第10.3.3-2(2)図 計算領域と水深

第10.4.1-4図 最大水位上昇量の分布  
— 海域活断層に想定される地震に伴う津波（最大水位上昇ケース） —

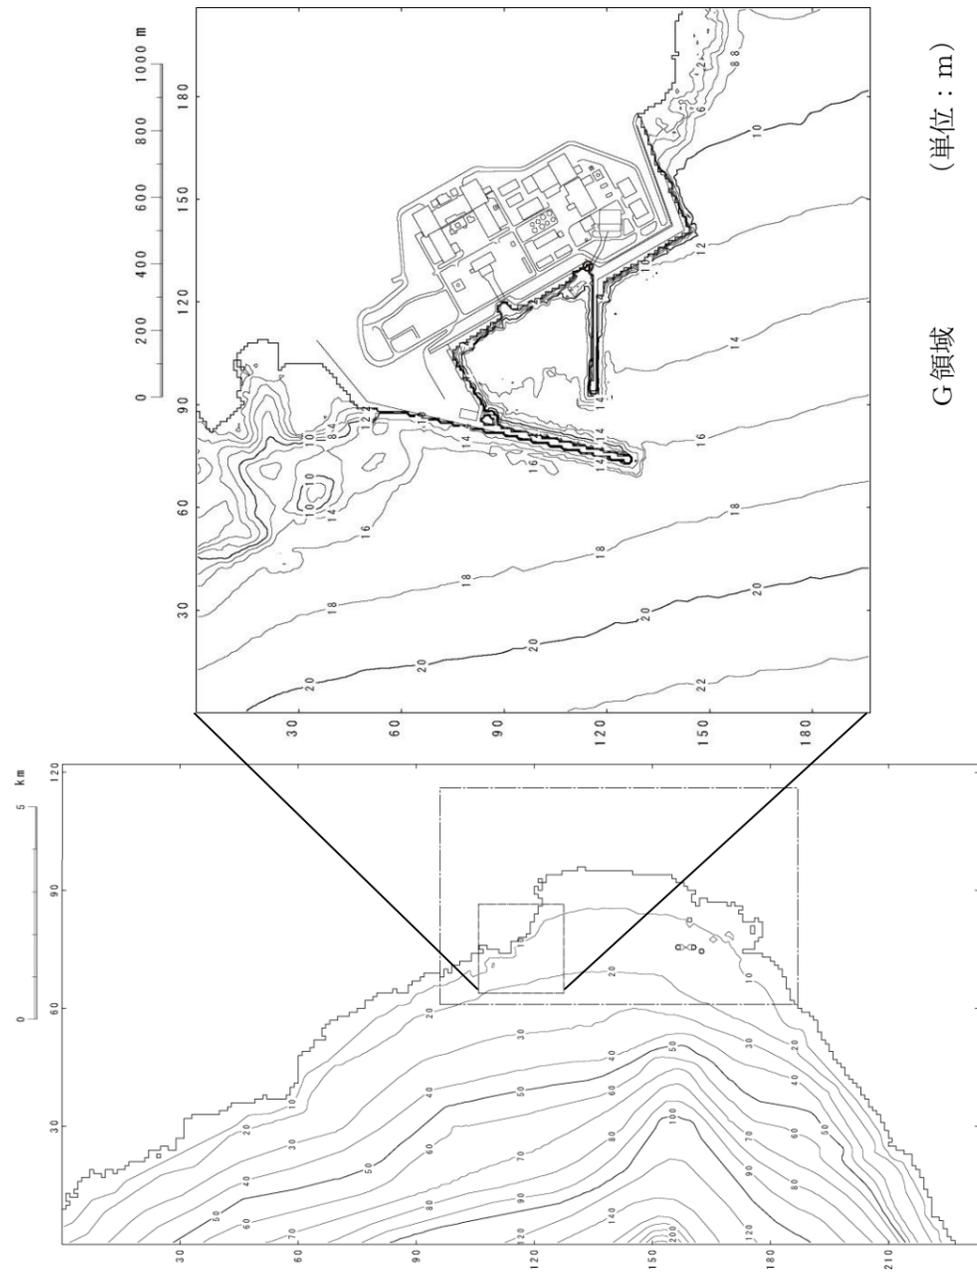
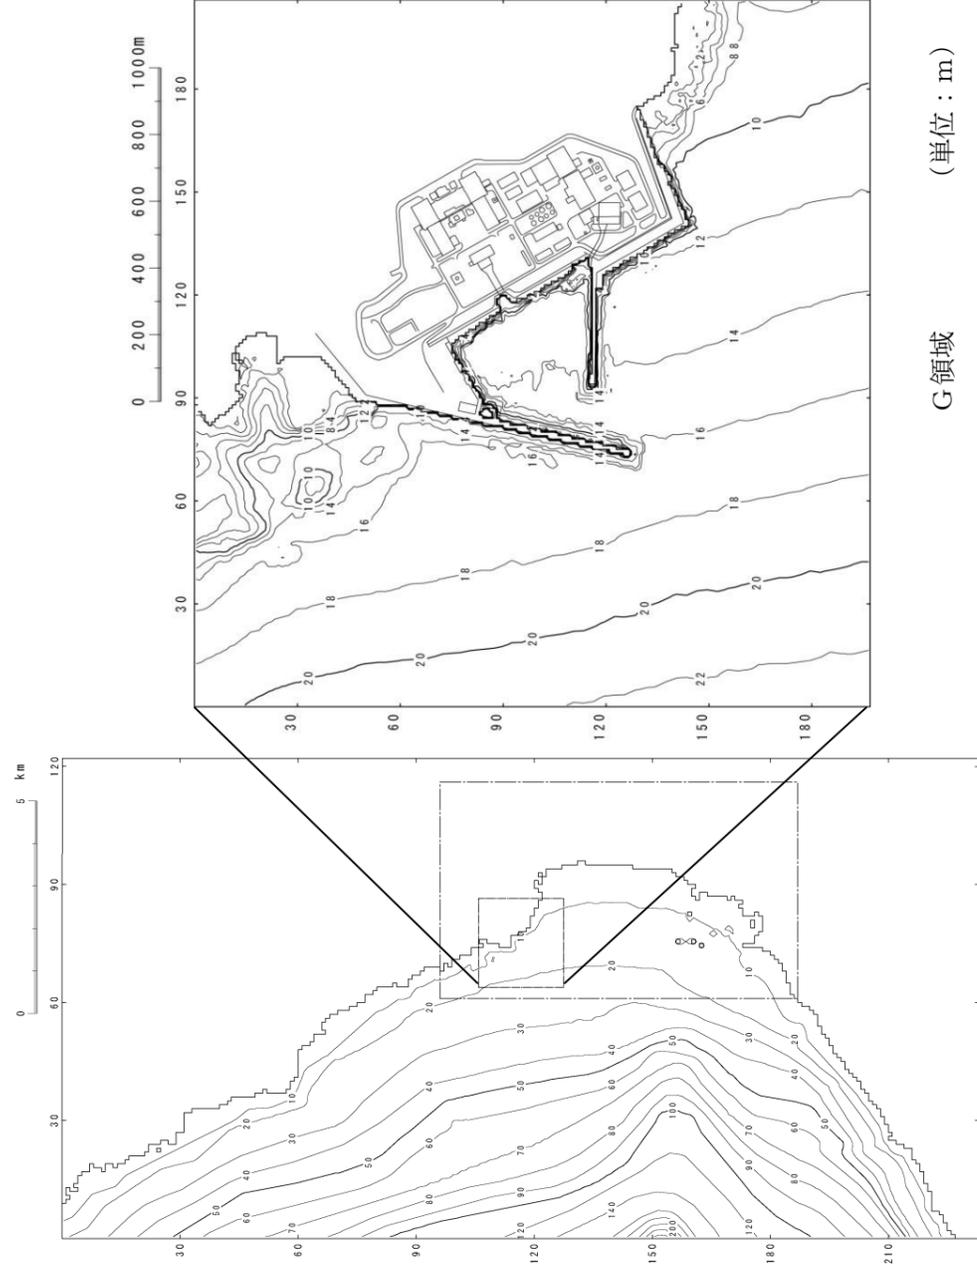
修正前

修正後

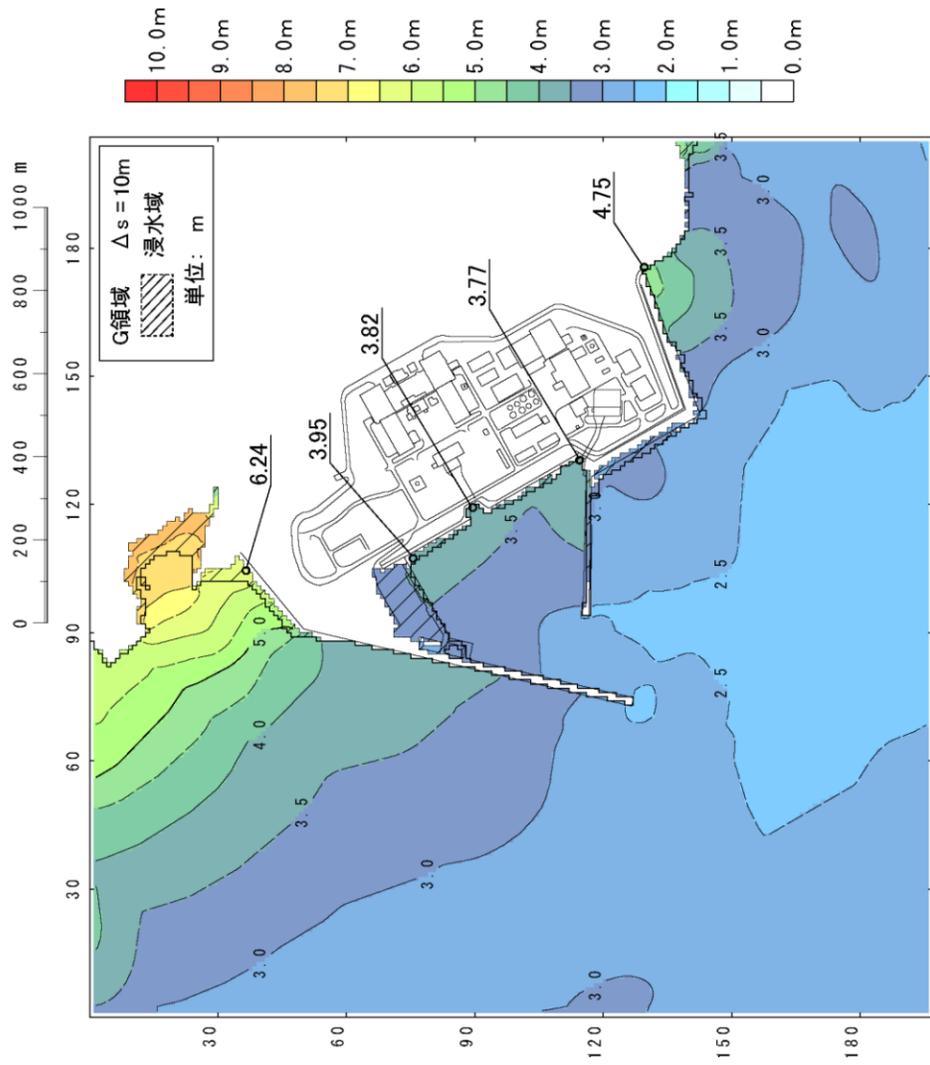
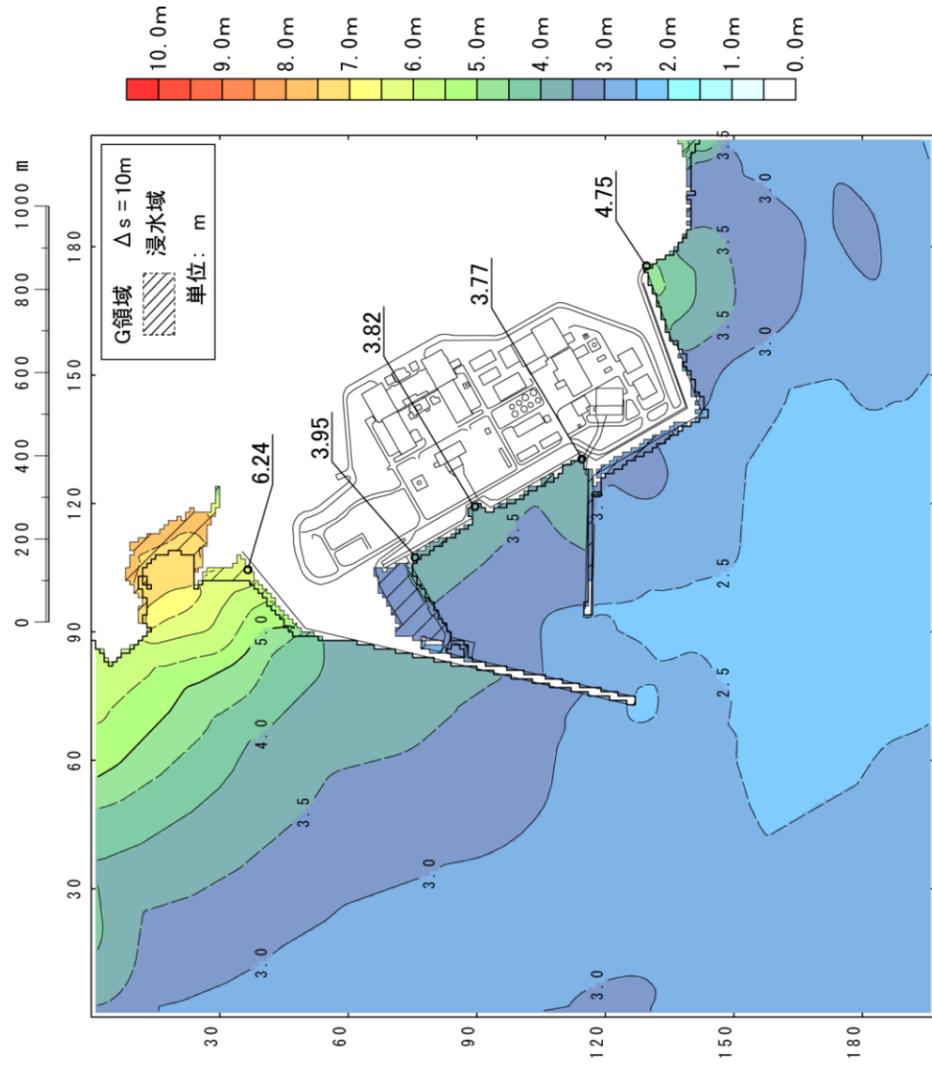
修正前

修正後

第10.4.1-5図 計算水位の時系列変化

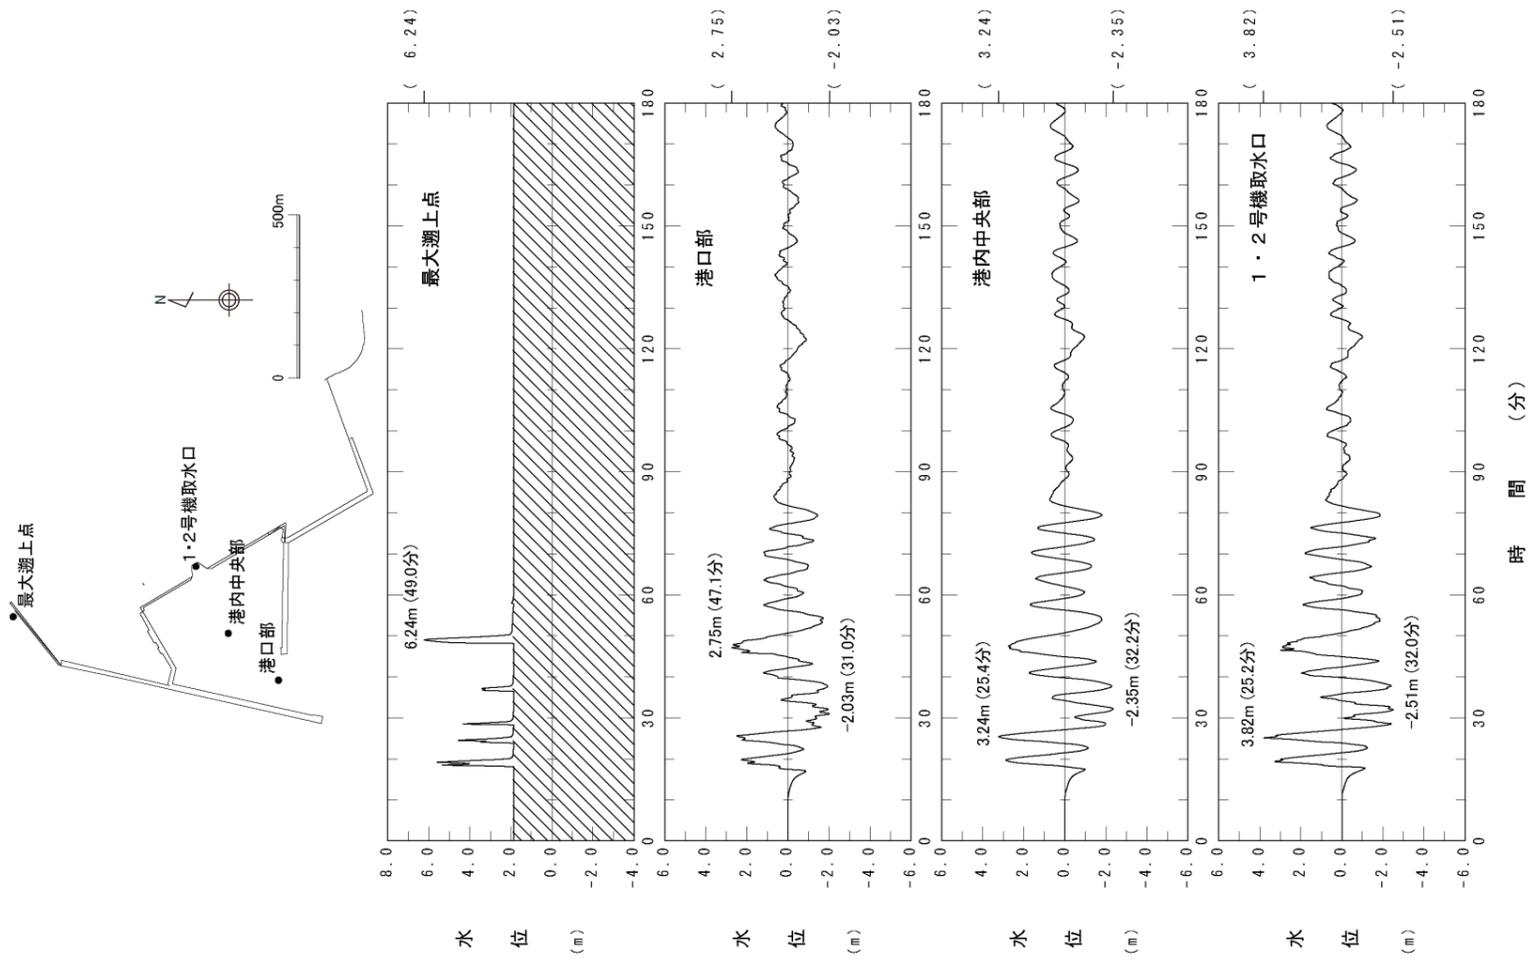
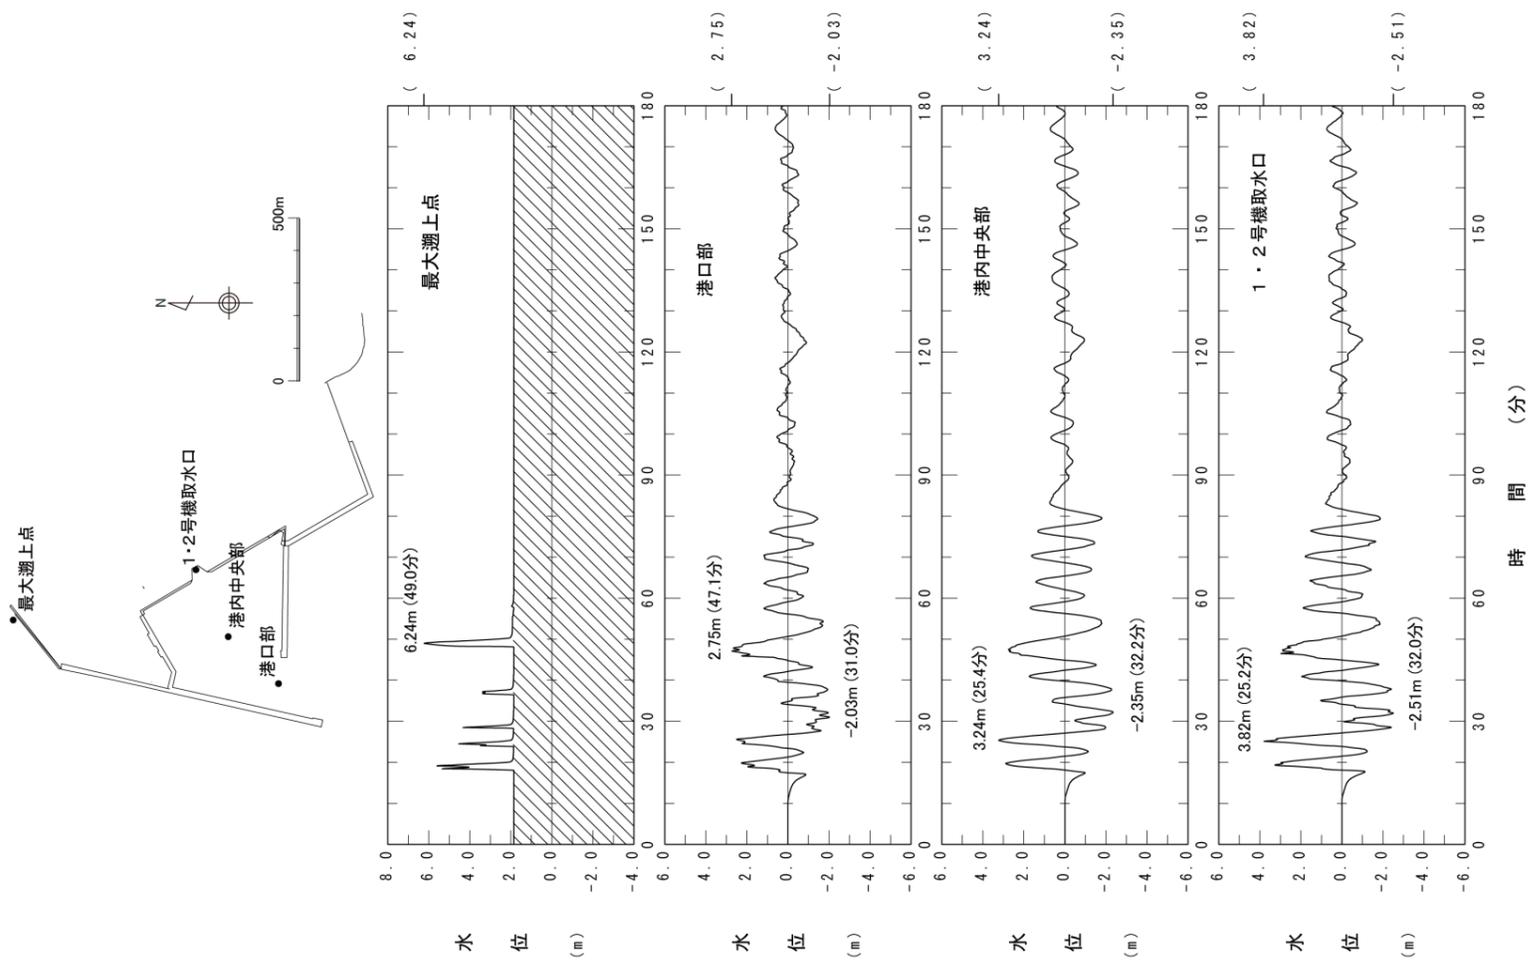
修正前

修正後

第10.4.1-6図 最大水位下降量の分布

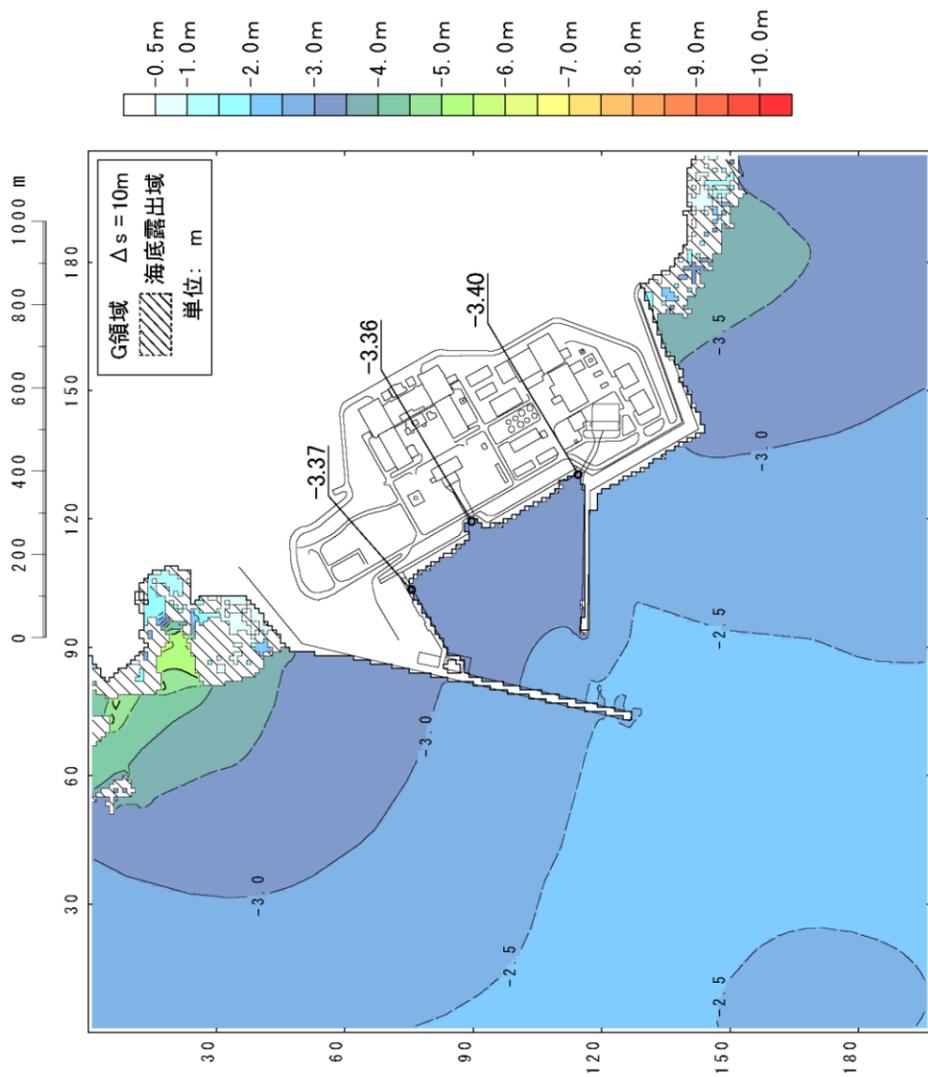
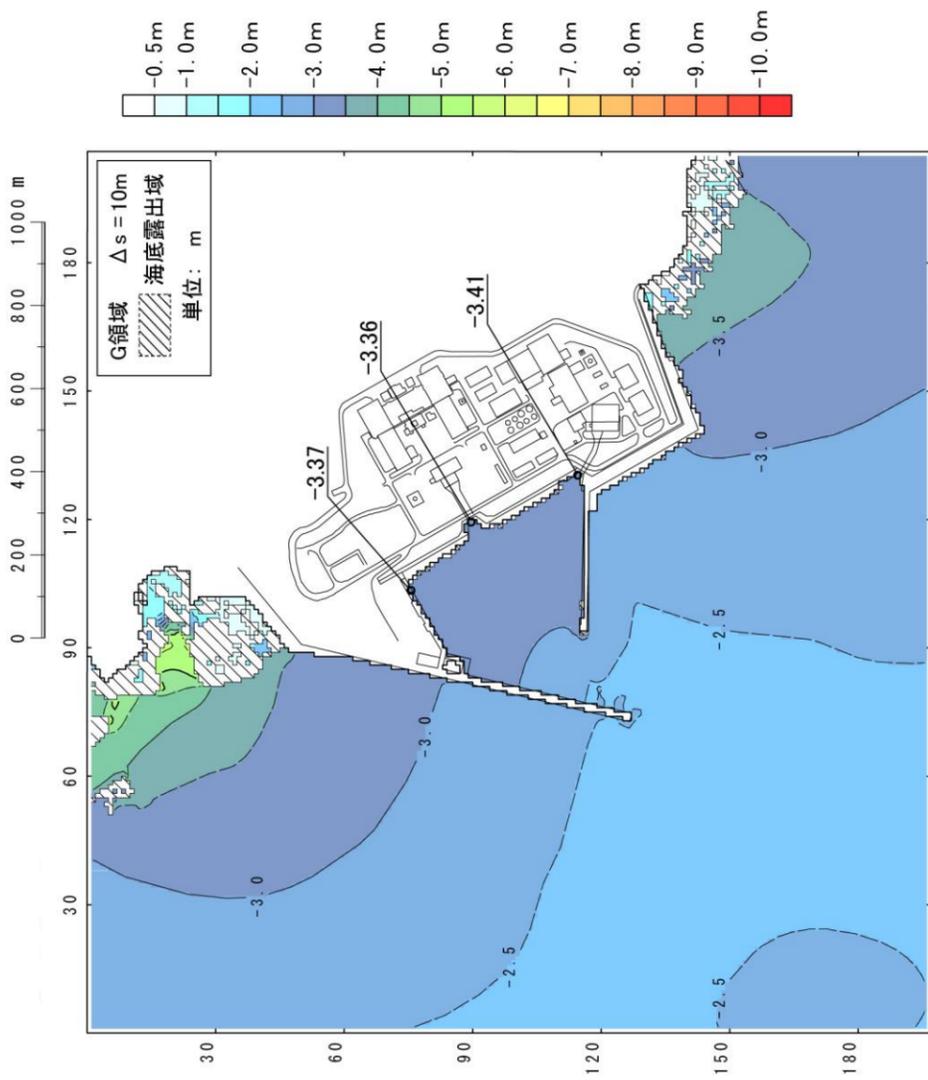
修正前

修正後
